JMTR（材料試験炉）二次冷却系統の冷却塔倒壊について

新旧対照表

国立研究開発法人日本原子力研究開発機構 材料試験炉部

令和2年2月

表3 二次冷却系統冷却塔の倒壊に係る基本事象の影響度評価

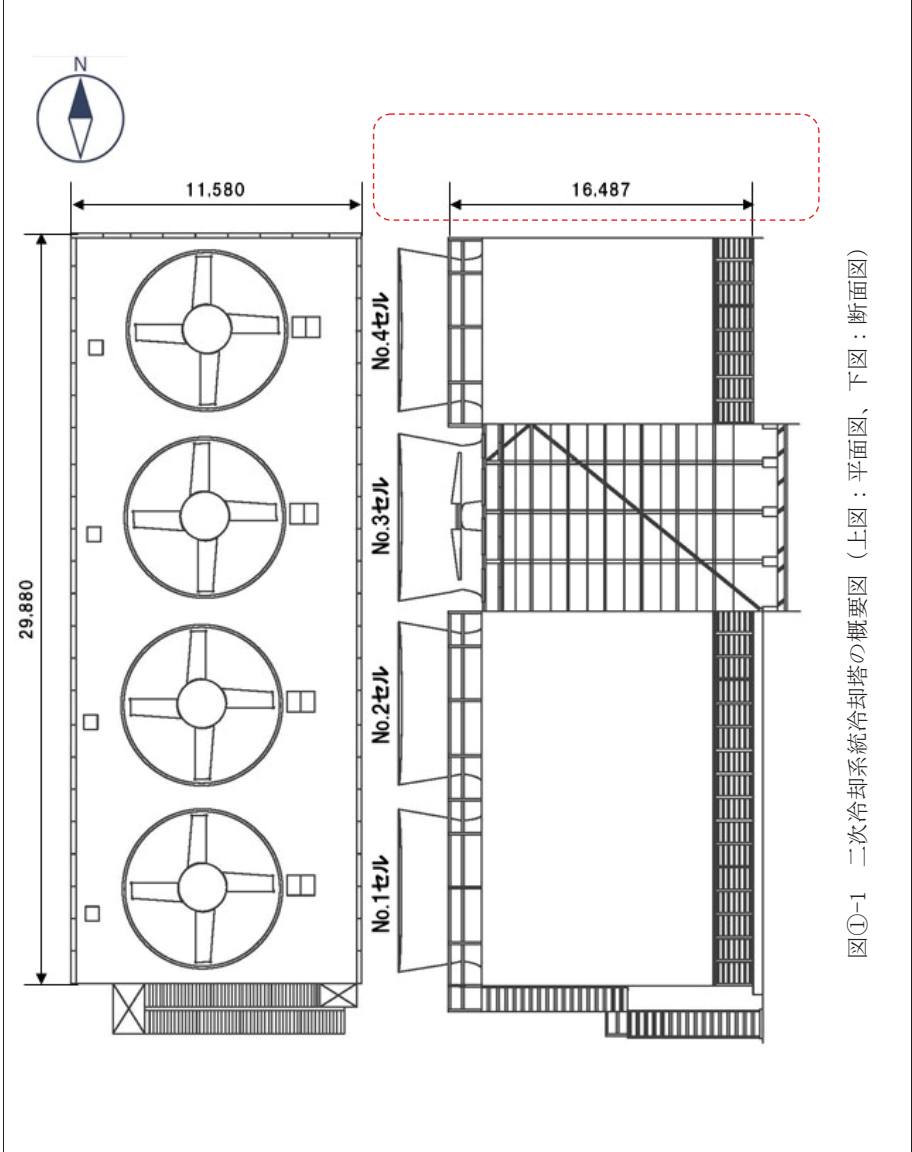
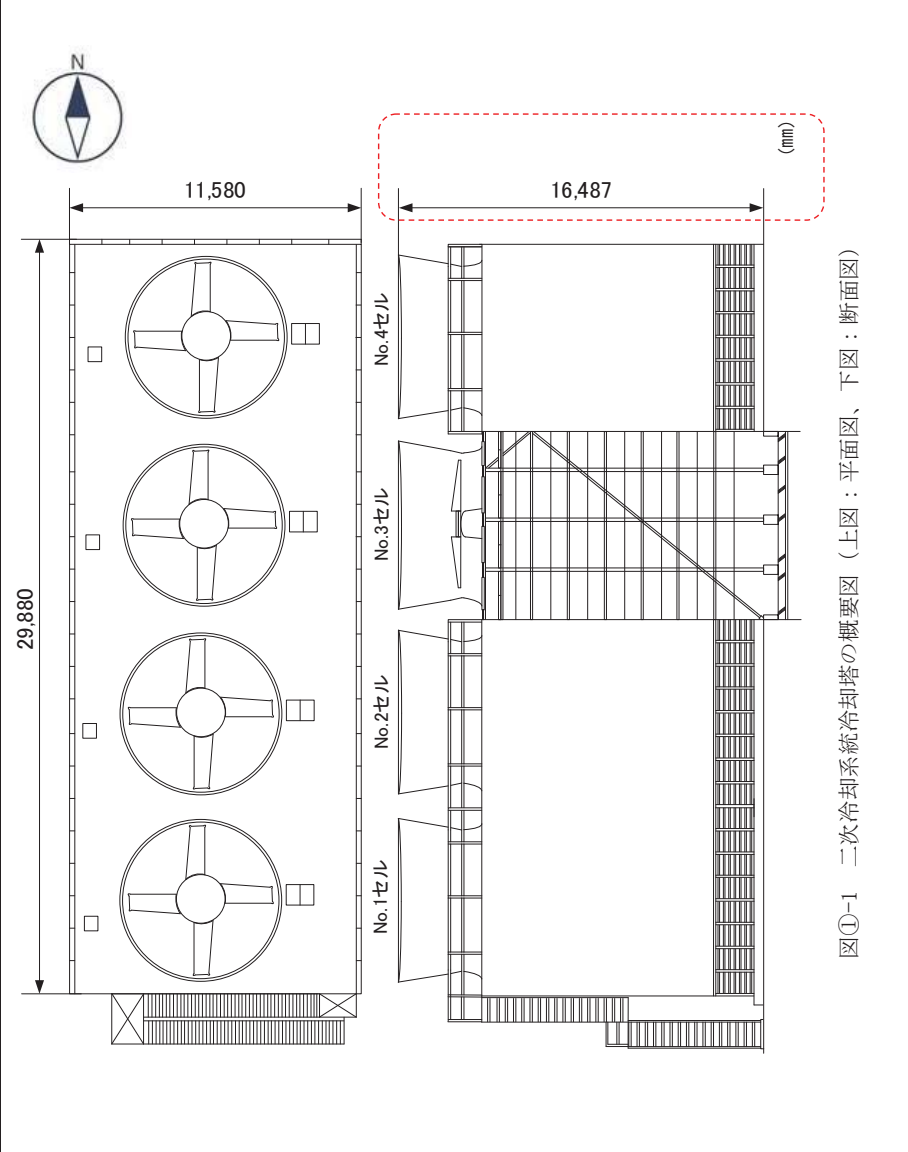
記載の適正化

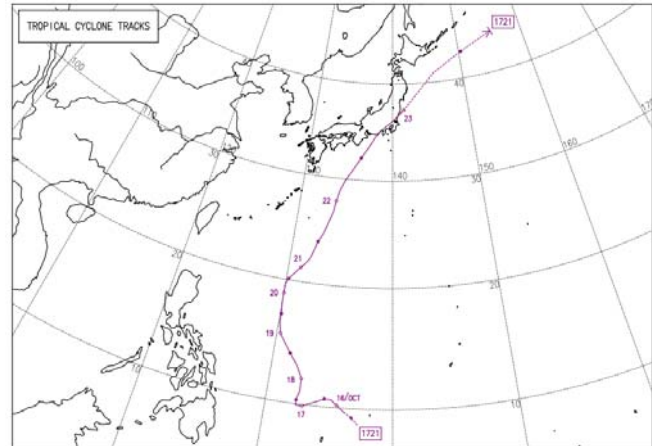
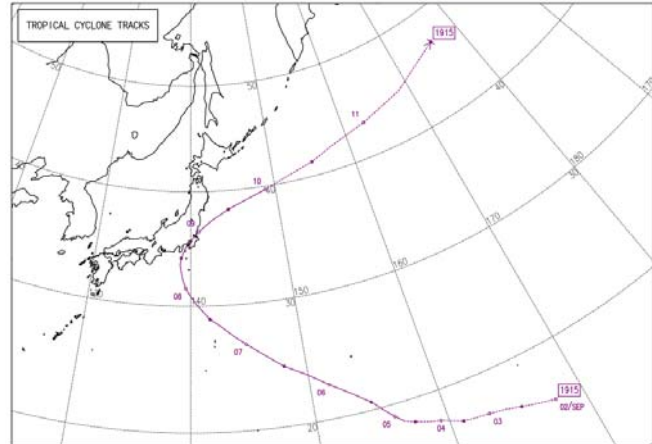
変更前（第2報）	変更後	変更理由																
<p style="text-align: right;">添付資料4</p> <p style="text-align: center;">⑩地震力による破損等の影響</p> <p>1. 確認・調査事項 冷却塔の倒壊事象に、東北地方太平洋沖地震による損傷が影響しているかを評価する。</p> <p>2. 確認・調査の方法及び内容 東北地方太平洋沖地震後に行われた冷却塔の健全性確認の結果及びこの結果から必要となった補修の結果を確認する。</p> <p>3. 確認・調査結果 東北地方太平洋沖地震後に行われた冷却塔の健全性確認においては、設備点検として、冷却塔のセル塔体部及び基礎部の目視点検及び基礎ボルトの打診点検を実施した。点検の結果、冷却塔の筋かいに2箇所（幅1mm未満：112箇所、幅1～2mm：31箇所）のひび割れが確認されたが、機能上問題はないと評価された。特に、基礎ボルトの打診点検では異常は発見されなかった。 健全性確認において確認された損傷及びひび割れについては機能上問題はないとの評価結果であったが、全ての箇所について原状復帰のために補修を実施した。損傷があった筋かいについては、木材も交換された。基礎部のひび割れについては、それぞれ表⑩-1に示す工法で補修を行った。補修に関する写真を図⑩-1～図⑩-4に示す。</p> <p>4. 評価結果 東北地方太平洋沖地震後の健全性確認により地震による損傷が機能上問題ないと評価された。また、本健全性確認結果に基づいて、原状復帰のために補修も完了していることから、冷却塔の倒壊事象に、東北地方太平洋沖地震による影響はないと評価した。</p> <p style="text-align: center;">図⑩-1～⑩-4（省略）</p> <p style="text-align: center;">表⑩-1 コンクリートのひび割れの補修工法</p> <table border="1" data-bbox="150 1171 960 1391"> <thead> <tr> <th>ひび割れ幅</th> <th>工 法</th> </tr> </thead> <tbody> <tr> <td>0.2mm 未満</td> <td>シーリング工法とし可とう性エポキシシーリング材補修</td> </tr> <tr> <td>0.2mm～1.0mm 未満</td> <td>樹脂注入工法とし自動式エポキシ樹脂低圧注入工法</td> </tr> <tr> <td>1.0mm 以上</td> <td>ダイレクトシーリング工法とし、弾性エポキシグラウト注入</td> </tr> </tbody> </table>	ひび割れ幅	工 法	0.2mm 未満	シーリング工法とし可とう性エポキシシーリング材補修	0.2mm～1.0mm 未満	樹脂注入工法とし自動式エポキシ樹脂低圧注入工法	1.0mm 以上	ダイレクトシーリング工法とし、弾性エポキシグラウト注入	<p style="text-align: right;">添付資料4</p> <p style="text-align: center;">⑩地震力による破損等の影響</p> <p>1. 確認・調査事項 冷却塔の倒壊事象に、東北地方太平洋沖地震による損傷が影響しているかを評価する。</p> <p>2. 確認・調査の方法及び内容 東北地方太平洋沖地震後に行われた冷却塔の健全性確認の結果及びこの結果から必要となった補修の結果を確認する。</p> <p>3. 確認・調査結果 東北地方太平洋沖地震後に行われた冷却塔の健全性確認においては、設備点検として、冷却塔のセル塔体部及び基礎部の目視点検及び基礎ボルトの打診点検を実施した。点検の結果、冷却塔の筋かいに2箇所（幅1mm未満：112箇所、幅1～2mm：31箇所）のひび割れが確認されたが、機能上問題はないと評価された。特に、基礎ボルトの打診点検では異常は発見されなかった。 健全性確認において確認された損傷及びひび割れについては機能上問題はないとの評価結果であったが、全ての箇所について原状復帰のために補修を実施した。損傷があった筋かいについては、木材も交換された。基礎部のひび割れについては、それぞれ表⑩-1に示す工法で補修を行った。補修に関する写真を図⑩-1～図⑩-4に示す。</p> <p>4. 評価結果 東北地方太平洋沖地震後の健全性確認により地震による損傷が機能上問題ないと評価された。また、本健全性確認結果に基づいて、原状復帰のために補修も完了していることから、冷却塔の倒壊事象に、東北地方太平洋沖地震による影響はないと評価した。</p> <p style="text-align: center;">図⑩-1～⑩-4（変更なし）</p> <p style="text-align: center;">表⑩-1 コンクリートのひび割れの補修工法</p> <table border="1" data-bbox="1055 1171 1865 1391"> <thead> <tr> <th>ひび割れ幅</th> <th>工 法</th> </tr> </thead> <tbody> <tr> <td>0.2mm 未満</td> <td>シーリング工法とし、<u>可</u>とう性エポキシシーリング材補修</td> </tr> <tr> <td>0.2mm～1.0mm 未満</td> <td>樹脂注入工法とし、<u>可</u>自動式エポキシ樹脂低圧注入工法</td> </tr> <tr> <td>1.0mm 以上</td> <td>ダイレクトシーリング工法とし、弾性エポキシグラウト注入</td> </tr> </tbody> </table>	ひび割れ幅	工 法	0.2mm 未満	シーリング工法とし、 <u>可</u> とう性エポキシシーリング材補修	0.2mm～1.0mm 未満	樹脂注入工法とし、 <u>可</u> 自動式エポキシ樹脂低圧注入工法	1.0mm 以上	ダイレクトシーリング工法とし、弾性エポキシグラウト注入	<p style="text-align: center;">記載の適正化</p> <p style="text-align: center;">記載の適正化</p>
